Datum  
2024-04-12

Diarienummer  
KS-2020/2087

## Samrådsredogörelse– Detaljplan för Verkstaden, Hantverket och Tonfiskeriet m. fl. i Storängen, Huddinge kommun

### Ang kap. Organisatoriska frågor

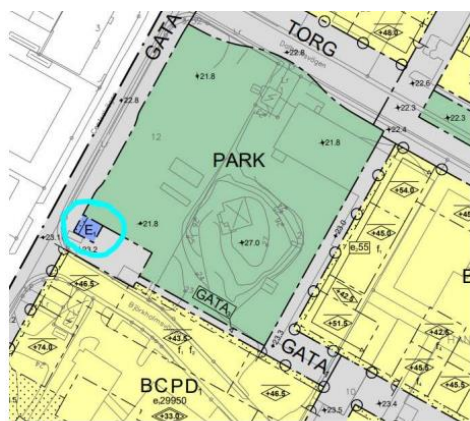
Det är av största vikt att ansvarsfördelning för utbyggnad och framtida drift för planerade skyfallsytor/ anläggningar fastställs och att gränsdragningar mot SVOA:s dagvattenanläggningar är fastställda innan detaljplan antas.

Figur 2.

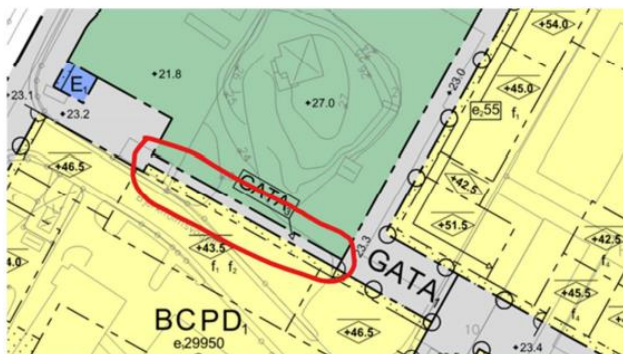
Fastighetsindelningen för detaljplanen behöver framgå och fastslås i plankartan. Detta för att SVOA med de förutsättningar som finns inom planområdet ska kunna försörja samtliga fastigheter. Ett grunt förlagt VA-ledningsnät innebär att det inte finns utrymme att ändra föreslagna marknivåer och göra dem lägre i det fortsatta arbetet med detaljplanen. Det är av stor vikt att kommande planarbete säkerställer att tillräckligt utrymme finns för samtliga erforderliga ledningar inom allmän platsmark. Detta behöver ske i samråd med berörda ledningsägare. Då VA-ledningar kommer att förläggas grundare än normalt så kommer detaljerad samordning i denna fråga behövas under systemhandling. Planerat E-område som angränsar till Parken och Centralvägen är i konflikt med planerat VA, samordning behövs, se Figur 2.

*kommunen i samråd med SVOA i stället formulerat planbestämmelsen ”b1 – Högst en förbindelsepunkt för vatten och avlopp får kopplas till användningsområdet”. På så vis säkerställs det SVOA efterfrågar utan att planen reglerar mer än nödvändigt. Fastighetsindelningen stämmer överens med servisernas placering enligt systemhandling*
